**Всемирный форум для согласования правил
в области транспортных средств**Рабочая группа по общим предписаниям,
касающимся безопасности**118-я сессия**

**Поправки к правилам, касающимся транспортных
средств, работающих на газе****Правила № 67 ООН (транспортные средства,
работающие на СНГ)****Предложение по поправкам к Правилам № 67 ООН
(транспортные средства, работающие на СНГ)****Представлено экспертом от Италии***

Предложение по поправкам к Правилам № 67 ООН (транспортные средства, работающие на СНГ)

«Рис. 3

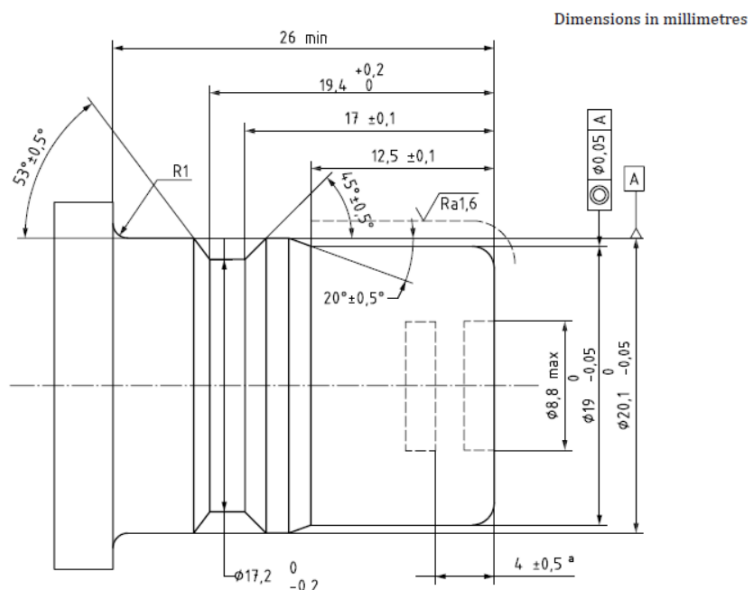
Рис. 3 изменить название рисунка следующим образом:

Соединительный участок заправочного блока **K15** ~~евротипа для транспортных средств малой грузоподъемности~~».
